Réunion de la CLE

Dossier Autorisation Environnementale Lou Légumes

Mardi 6 Décembre 2022

Filière proposée

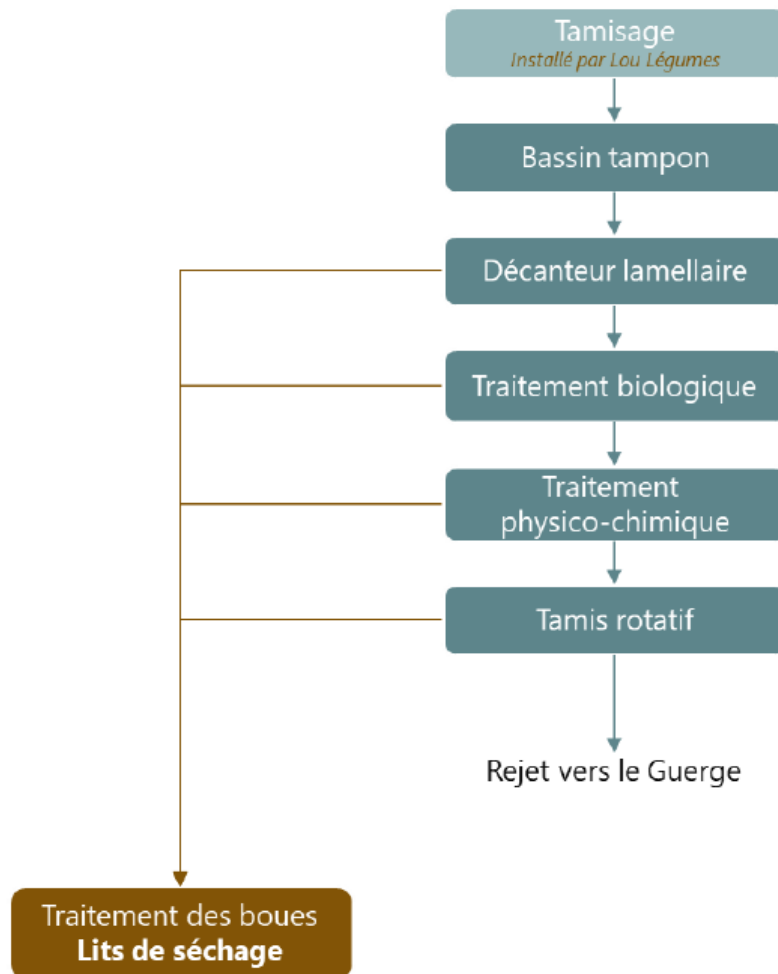
« Ce traitement est insuffisant pour respecter l'objectif fixé de milieu de classe bon état (considérant on le rappelle un très bon état en amont). Néanmoins, il est suffisant pour respecter le seuil du bon état écologique sauf pour le paramètre DBO5 où une dégradation serait observée pour les hypothèses simulées. »

Proposition d'avis technique : *Avis négatif en l'état actuel du dossier :*

- Problèmes dans les hypothèses retenues et la méthode
 - **qualité de l'eau en amont de la Guerge en très bon état ;**
 - aucune analyse ne permet d'affirmer cela : faire une analyse des concentrations dans le cours d'eau avant le rejet

- **objectif retenu pour qualité à l'aval du rejet : bon état ;** ce qui revient à admettre une dégradation de la qualité du fait du rejet par dispositif de traitement = contraire au principe de non-détérioration de la qualité de la DCE

- Le dossier ne tient pas compte de **l'impact cumulé** des différents rejets ponctuels dans la masse d'eau (3 STEU collectives à l'aval), ce qui est désormais demandé dans les dossiers lois sur l'eau liés à des rejets : outil NORMAN de l'AELB facilement accessible : rajouter un calcul de l'impact cumulé à l'échelle de la masse d'eau, en tenant compte de l'état réel de qualité eau

- Malgré les hypothèses très favorables, les calculs aboutissent à un non respect des objectifs d'atteinte du bon Etat en période d'étiage au droit du rejet : **envisager un dispositif zéro rejet en période d'étiage**
